Oznaczenie sprawy: ZP/132/B/21

ODPOWIEDZI na zapytania w sprawie SIWZ

Uprzejmie informujemy, iż do Zamawiającego wpłynęła prośba o wyjaśnienie zapisu Specyfikacji warunków zamówienia, w postępowaniu prowadzonym na podstawie przepisów ustawy z dnia 11 września 2019 roku Prawo zamówień publicznych (t.j. Dz. U. z 2021 r., poz. 1129) na roboty budowlane i instalacyjne dla jednostek organizacyjnych Uniwersytetu im. Adama Mickiewicza w Poznaniu: **Część 1 – remont sufitu łącznika pomiędzy budynkami A i B oraz remont pasów elewacji od strony zachodniej w budynku B na Wydziale Matematyki i Informatyki ul. Uniwersytetu Poznańskiego 4 w Poznaniu.**

Remont sufitu łącznika pomiędzy budynkami A i B WMiI ul. Uniwersytetu Poznańskiego 4 w Poznaniu
Rzut poziomy (inwentaryzacja)

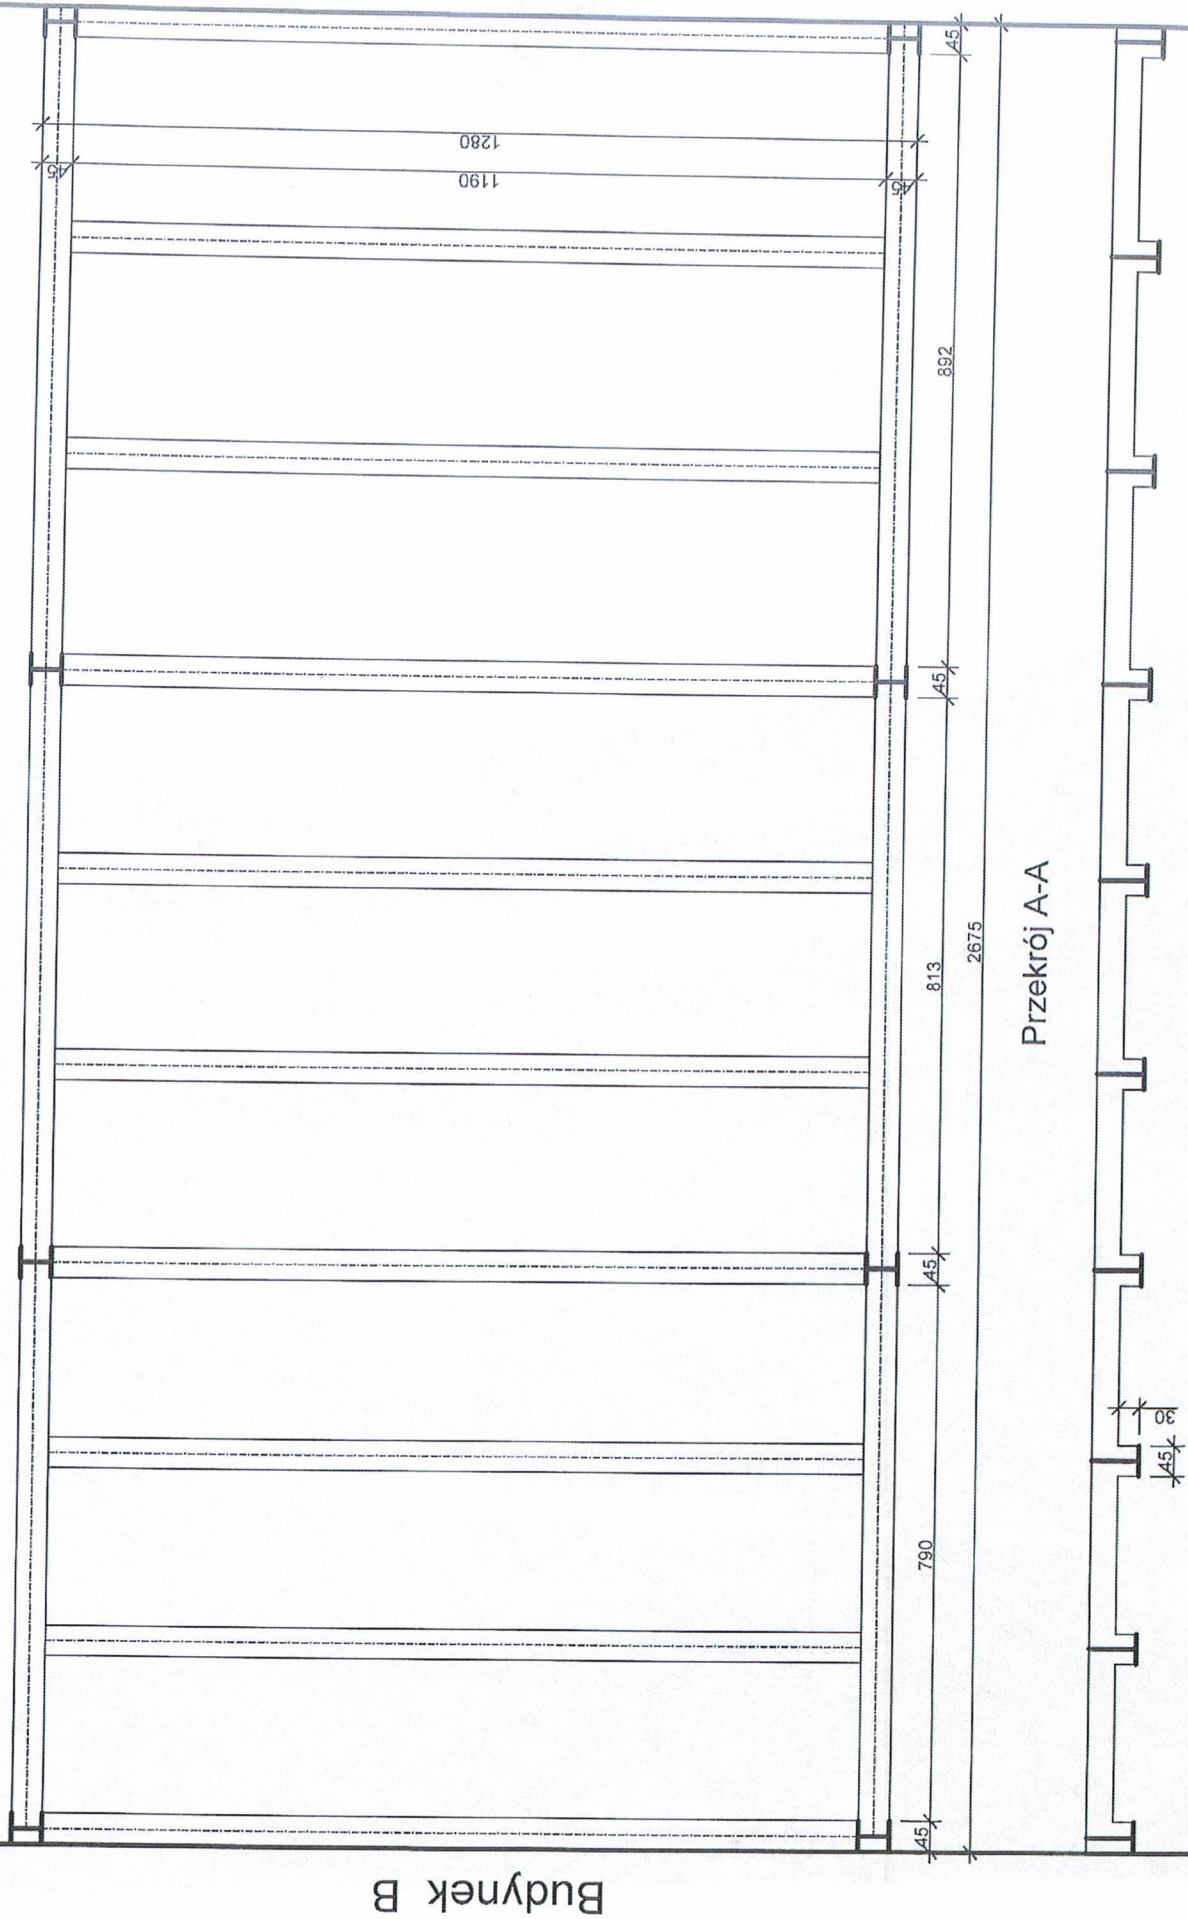
Pytanie 8. Zwracamy się z uprzejmą prośbą o udostępnienie Oferentom: 1) rzutu, z którego będą wynikać wymiary łącznika przeznaczonego do docieplenia, 2) widoku elewacji (z wymiarami) na której są docieplenia pasy międzyokienne. Powyższe jest niezbędne do zweryfikowania udostępnionych przedmiarów.

Odpowiedź 8. W załączeniu rysunek inwentaryzacyjny łącznika oraz zdjęcia pasów elewacyjnych z wymiarami.
